Vysvětlení zadávací dokumentace č. III

Číslo jednací: 14988/2025

Název veřejné zakázky:	Gymnázium Žďár nad Sázavou – Rekonstrukce podkroví
Název zadavatele:	Kraj Vysočina
IČO:	70890749
Adresa sídla:	Žižkova 1882/57, 586 01 Jihlava
Profil zadavatele:	https://ezak.kr-vysocina.cz/profile_display_111.html
Osoby oprávněné za zadavatele jednat:	Ing. Martin Kukla, hejtman Ing. Otto Vopěnka, 1. náměstek hejtmána Ing. Zdeněk Berka, vedoucí odboru majetkového Krajského úřadu Kraje Vysočina
Kontaktní osoba:	Bc. Ivana Nestrojilová – ve věcech zadávacího řízení Ing. Pavel Novotný - ve věcech technických
Telefon:	+420 564 602 417, +420 564 602 221
E-mail:	nestrojilova.i@kr-vysocina.cz ; novotny.p@kr-vysocina.cz

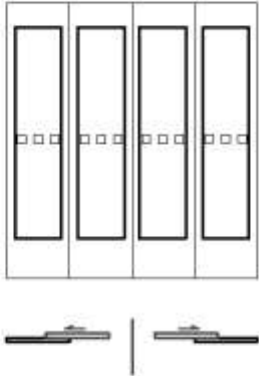
prosím o upřesnění specifikace interiérových dveří z oddílu Stavební úpravy PBR (PV1, PV2, PV3, PV6, PV7, PV8, PV9, PV10, PV12). Ve výpise prvků je uvedeno pouze předpokládaný vzhled hliník nikl nerez mat. Jedná se o hliníkové dveře? Nebo dveře budou masivní DDT a povrchová úprava HPL. Stejně jako dveře v oddílu Architektonicko stavební řešení?

Zadavatel upřesňuje, že se jedná o masivní výrobek s povrchem HPL, popis vzhledu se týká použitého dveřního kování.
